Mótmæli vegna Aðalskipulags Kópavogsbæjar 2019-2040

Efni: Tillaga - Aðalskipulag Kópavogs 2019 – 2040 – Endurskoðun

Efni: Aðalskipulag Kópavogs 2019-2040. Tillaga í auglýsingu skv. 31. gr. skipulagslaga nr. 123/2010

Efni: Tillaga að nýju Aðalskipulagi Kópavogs 2019-2040.

Reiðleiðir í upplöndum Kópavogs

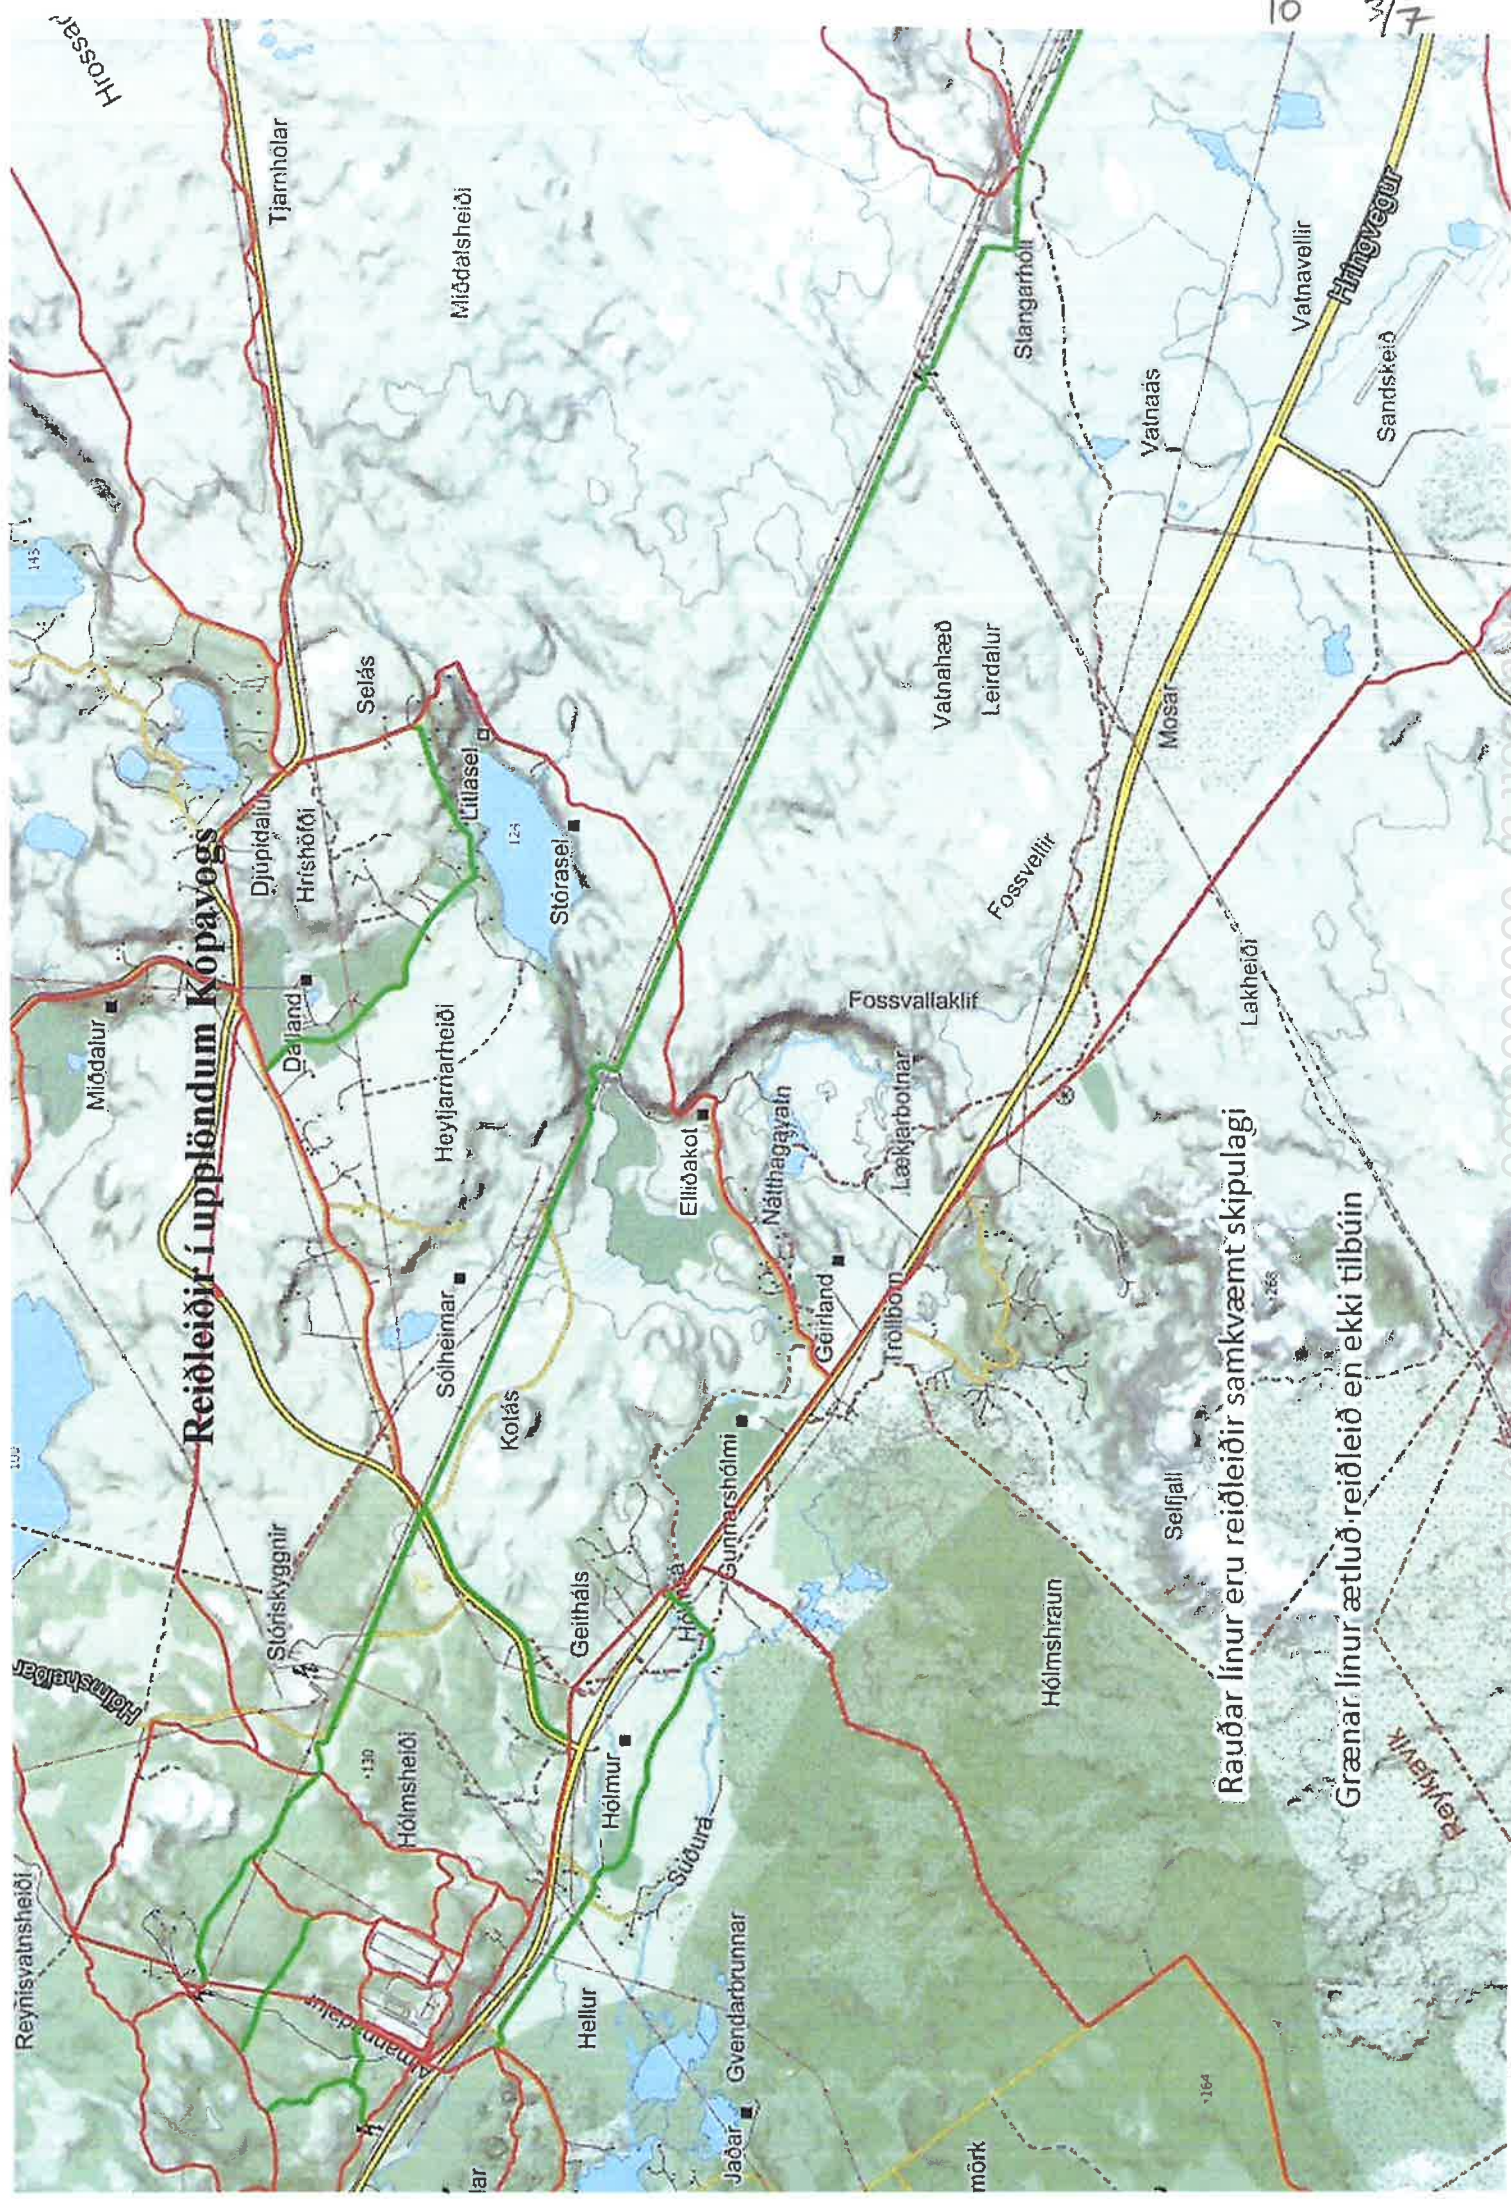
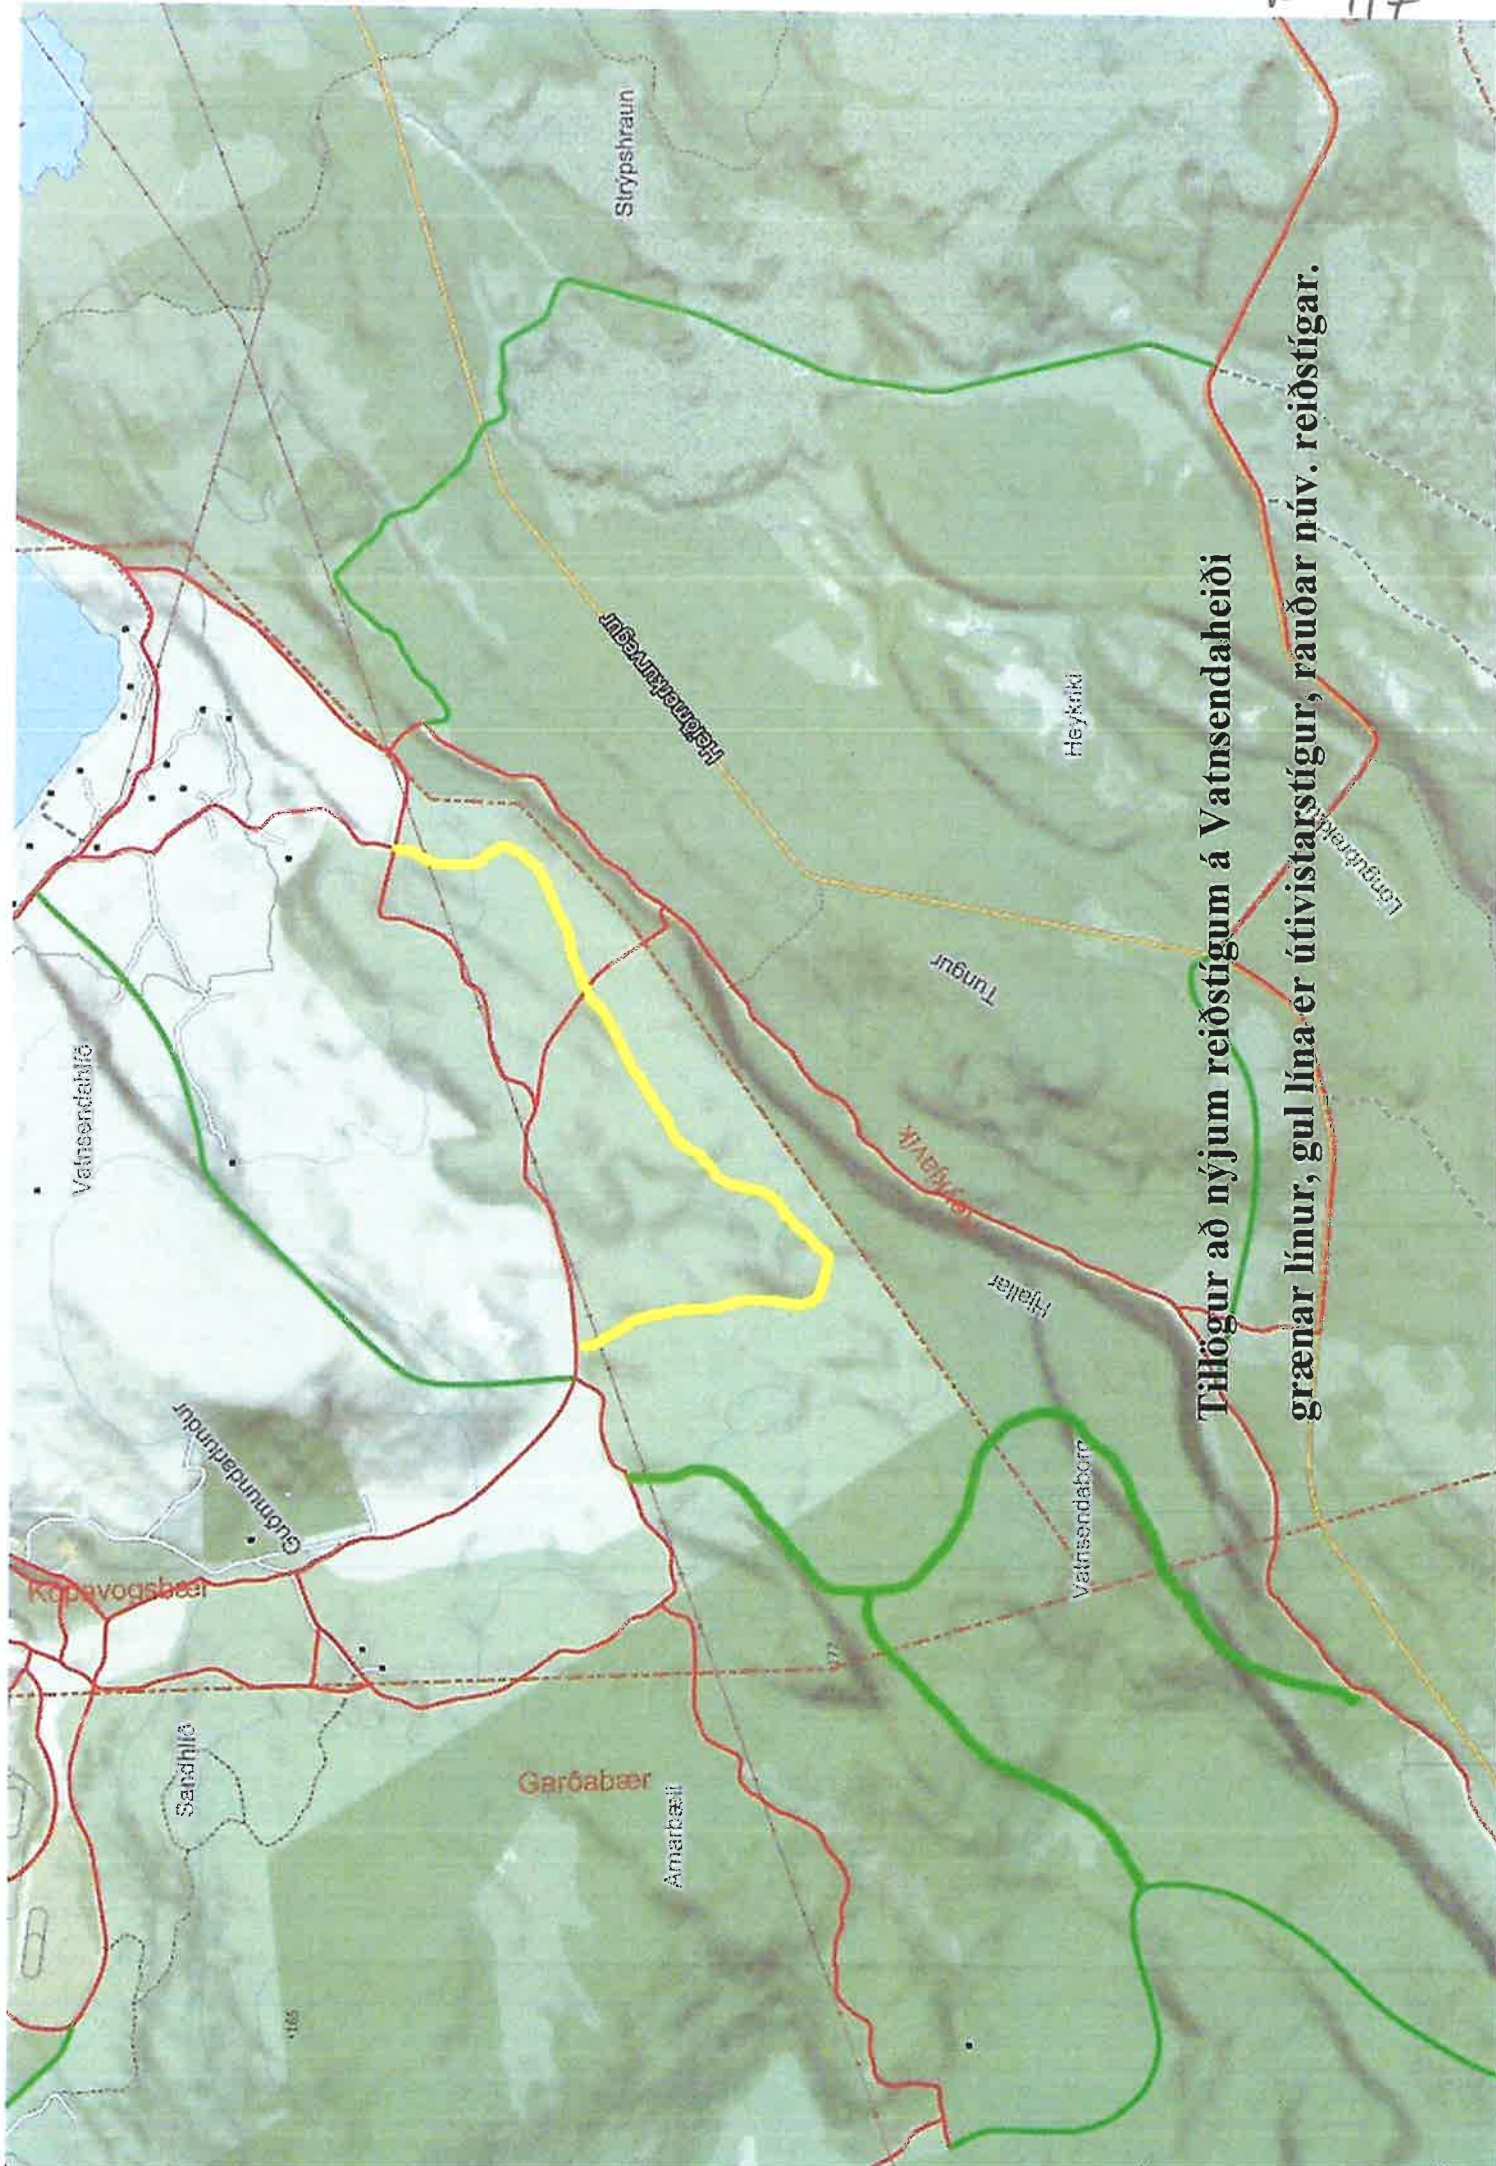
Reiðveganefnd Sprettis kallar eftir að samráð sé haft við hestamenn um skipulag og uppbyggingu reiðstíga og öryggismála þeim tengd, en skort hefur á það við gerð aðalskipulagstillagnana Kópavogs 2019-2040.

Reiðveganefnd Sprettis hefur áhyggjur af og gerir athugasemdir við áætlanir um mikla og þetta íbúðabyggð í Vatnsendahlíð ÍB-7 þar sem áform eru um allt að 12 hæða fjölbýlishús auk svæðis fyrir skóla og leikskóla. Áhyggjur eru af nánd byggðar við reiðstíg um Vatnsendahlíð og nándar íbúðabyggðar við hesthús og athafnasvæði hestamanna á Kjóavöllum. Sérstaklega er þó mótmælt íbúðabyggð í hlíð og á brún hæðar ofan við hesthúsin við Landsenda. Færa má t.d. akveg að Guðmundarlundi (Leiðarenda) lítillega til vesturs nær brún og hafa enga byggð vestan vegarinnis þ.e. í hlíð og á brún ofan við hesthúsin við Landsenda.
